(3) 景観アンケート調査での低い評価への対応

(5) よい断面の提案

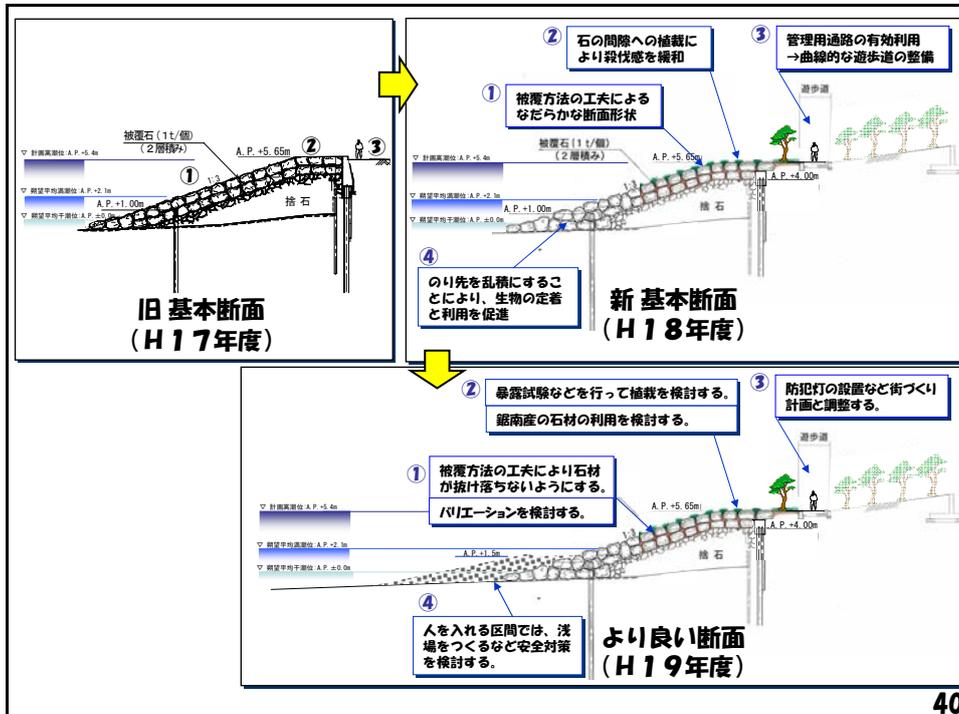
◎ 全体的に人工的で単調な印象である

◎ 利用上危険そうである

⇒ バリエーションで形状に変化をもたせる

⇒ 利用区域と非利用区域とに区分し、利用区域ではバリエーションで安全確保する

⇒ 転落防護柵の設置や浅場をつくるなど安全対策を検討する。
